**Oggetto: Osservazioni di Legambiente, Lipu e WWF alla procedura di VAS/VInCA della Variante “Accesso Nord: mobilità sistemica e turistica” - variante n° 12 al Piano Regolatore Generale Comunale vigente di livello comunale ai sensi dell'articolo 63 sexies della L.R. 5/2007 - progetto “Cabinovia metropolitana Trieste – Porto Vecchio – Carso”.**

Visto l'avviso ex art. 14, c. 1 D.lgs. 152/06 ss, di seguito vengono presentate le osservazioni sulla variante al PRGC “Accesso Nord: mobilità sistemica e turistica” per il progetto “Cabinovia metropolitana Trieste – Porto Vecchio – Carso” (di seguito “cabinovia”), in particolare sull'incompatibilità della linea Opicina-Bovedo oggetto della variante con il Decreto ministeriale n. 184 del 17 ottobre 2007 e sulla Valutazione di incidenza appropriata.

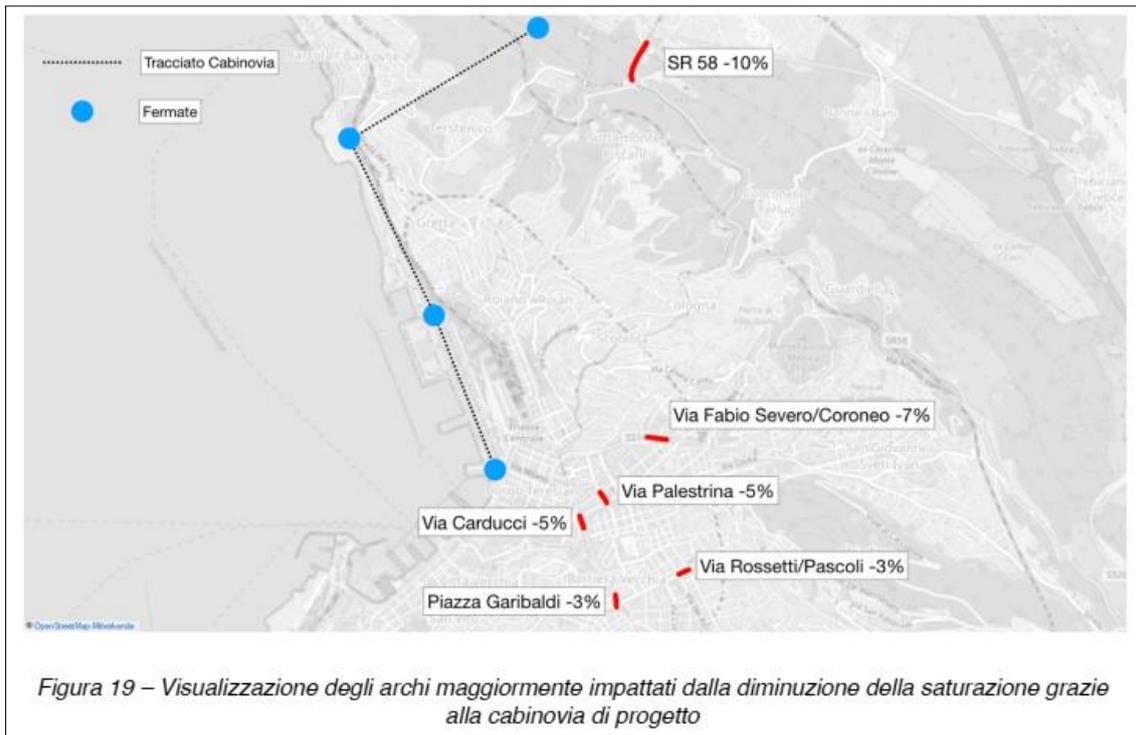
In aggiunta, nonostante la maggiore attrattività della linea Bovedo-Porto Vecchio-Trieste, e nonostante nelle premesse la SS14 figuri tra gli accessi giudicati *inadeguati*, il possibile aumento del traffico sulla costiera non viene valutato. Nella sezione dedicata al grado di saturazione della rete viaria (capitolo 5.1), dove viene esaminato l'impatto della cabinovia sugli archi la cui saturazione è oltre la soglia del 90%, si riporta infatti

solo la riduzione percentuale degli archi evidenziati nella figura 19, che peraltro raggiunge il 10% solo per la SR 58.

E ancora, nonostante quanto riportato in figura 19, lo Studio afferma che *“sia nello Scenario SR che nello Scenario di Progetto la percentuale di archi oltre la soglia di saturazione del 90% è la stessa (1,03%)”*.
